RUBELE, L.GE B.

0769

Descrizione prestazionale dell'intervento

Foto del rilievo

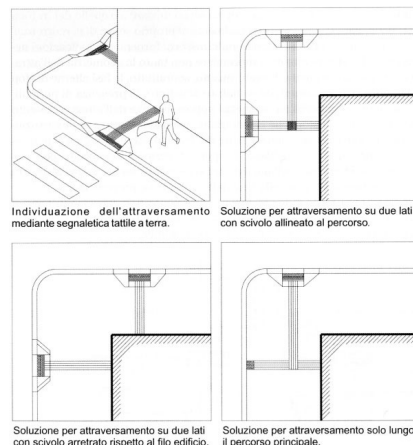
Inadeguatezza di segnalazione tattile per non vedenti

Intercettazione dell'attraversamento pedonale attraverso la **collocazione di adeguata segnaletica tattile sul marciapiede**.
Se non vi è semaforo, sarà sufficiente sbarrare il marciapiede, all'altezza del centro della zona zebra, con il Codice di DIREZIONE RETTILINEA che terminerà 40 cm prima del confine fra scivolo e zona carrabile con il Codice di PERICOLO VALICABILE che deve coprire tutta la luce dello scivolo.
